Unterlage 7.1
Blatt Nr. 1
Datum Zeichen
bearbeitet Jan 2017 Schmidhuber / Gigl
gezeichnet Jan 2017 Gigl / Weber
geprüft Jan 2017 Berzl

Planfeststellung
B11 Deggendorf - Bayerisch Eisenstein

Verlegung bei Schweinhütt
Bau-km 0+000 - Bau-km 2+600
B11_1400_2_003 - B11:1400_4_769

Lageplan
Maßstab 1 : 1000
Aufgestellt: 10.02.2017
Deggendorf, den 21.06.2023
Nr. 32-4334/21-S167M
Regierung von Niederbayern
Landshut, 21.06.2023
W u f k a, Ltd. Baudirektor
Kiermaier
Regierungsdirktor

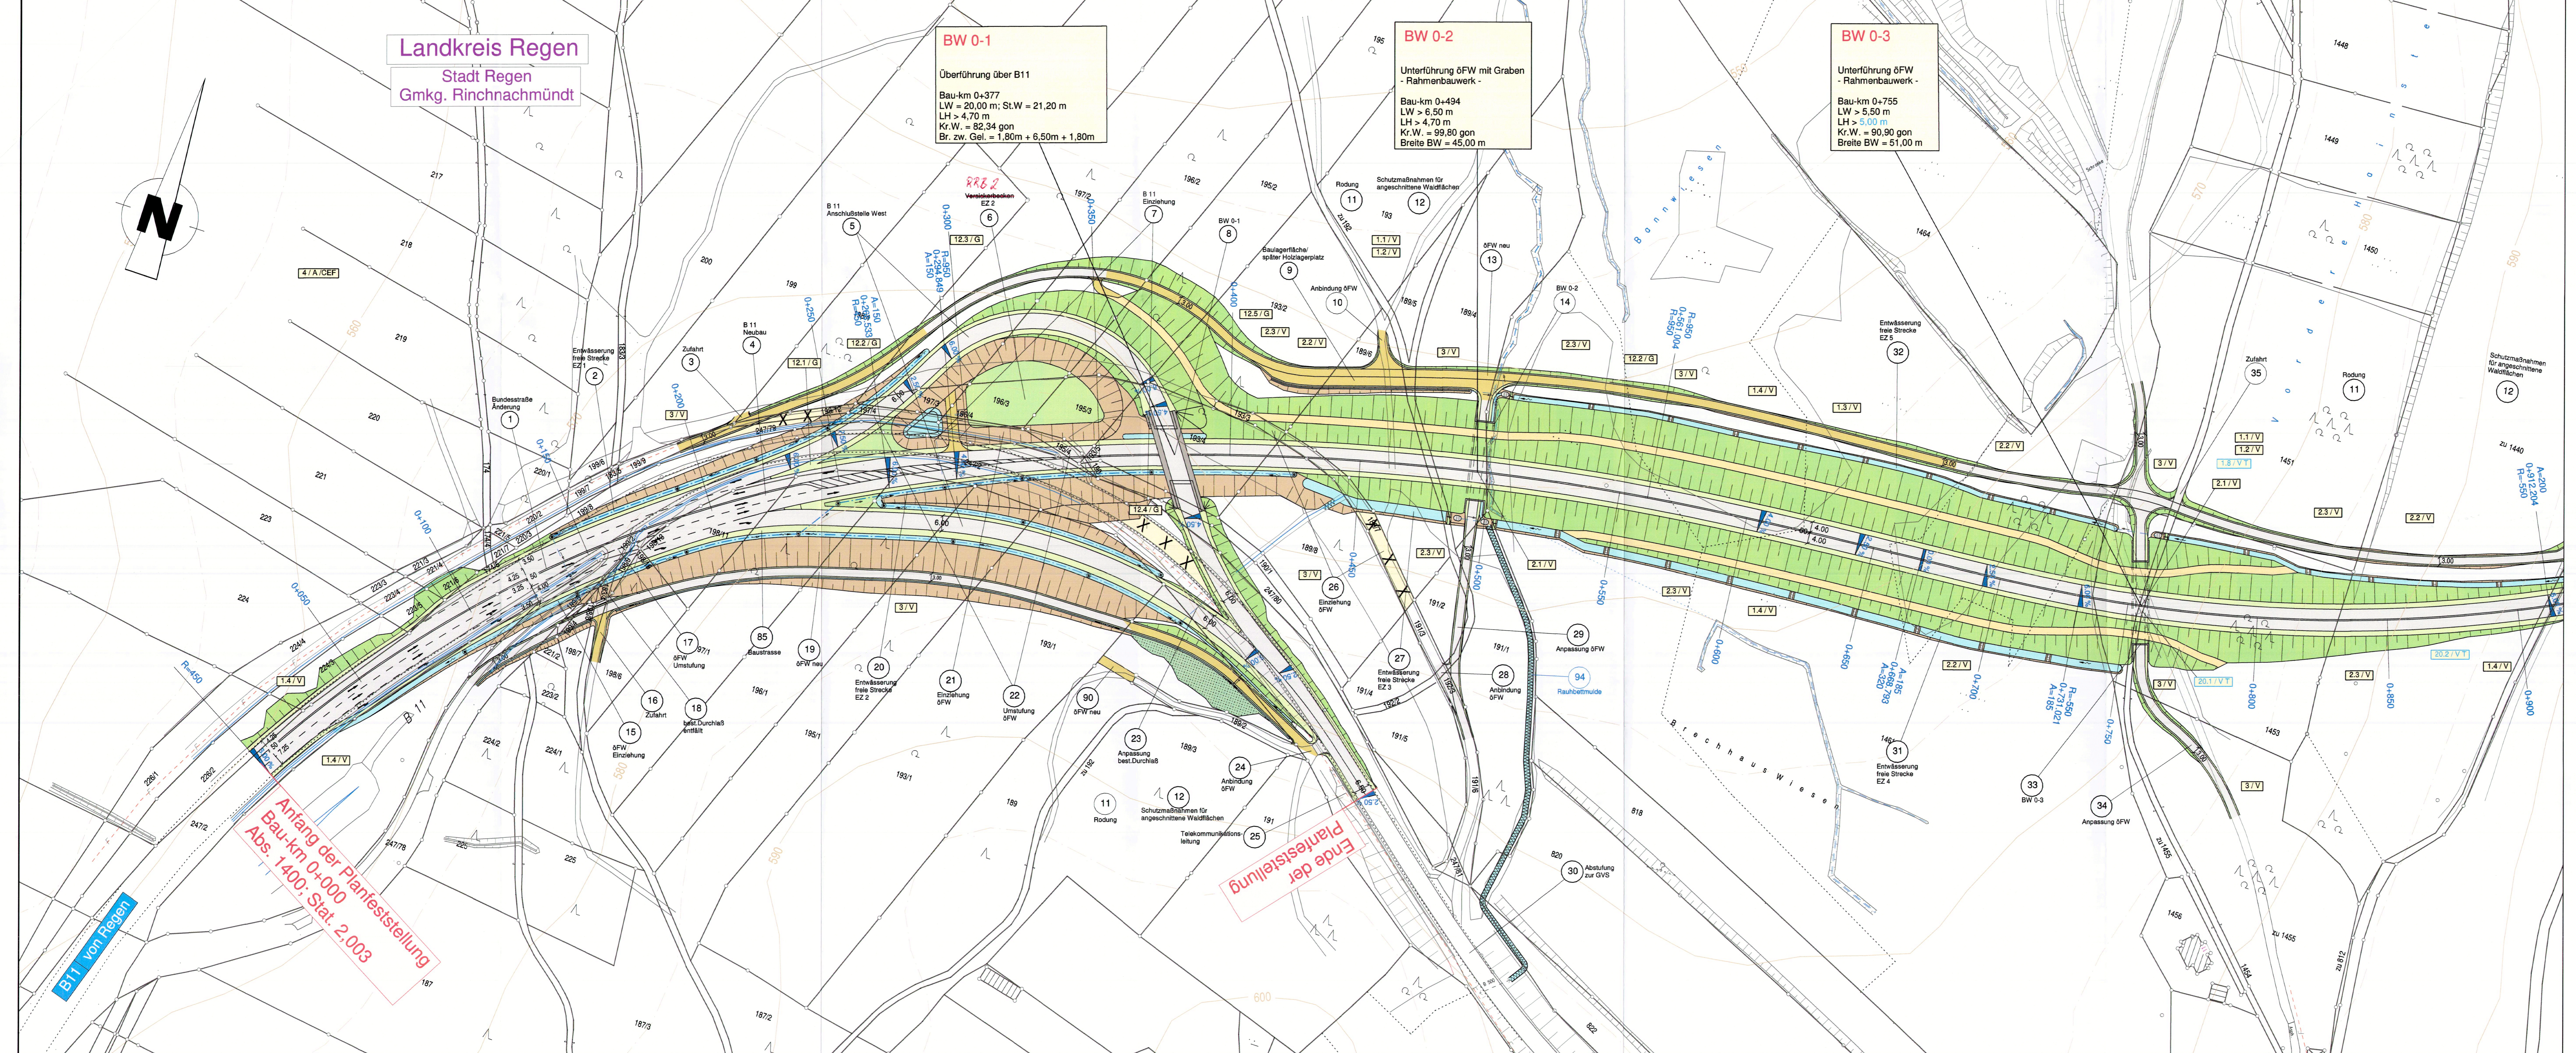
Nr.	Art der Änderung	Datum	Name
1	Bau-km 2+400 bis 2+475: Fortführung öFW bis Flnr. 1093	Mai 2019	Buchbauer
2	Bau-km 2+360: Rückbau GVS bis zur letzten Erschließungsfunktion Flnr. 1096	Mai 2019	Buchbauer
3	Bau-km 1+917 bis 2+005: Abstufung GVS zum öFW; Erschließung 1555 u. 1556; Rückbau bis zur letzten Erschließungsfunktion	Mai 2019	Buchbauer
4	B11 alt öFW 805: Darstellung tatsächlicher Verlauf	Mai 2019	Buchbauer
5	B11 alt öFW 812/3: Darstellung tatsächlicher Verlauf	Mai 2019	Buchbauer
6	Bau-km 1+320: Anschluss Anwandweg an Fl.Nr. 805	April 2020	Buchbauer
7	nach Vorgabe MAQ 2008/16; Lichte Höhe bei BW 0-3 u. BW 1-1 mind. 5,00m	April 2020	Buchbauer
8	Bau-km 1+800: Einwand Nr. 1 u. 208; Geh- u. Radwegbrücke zur Waldweihnacht	April 2020	Buchbauer
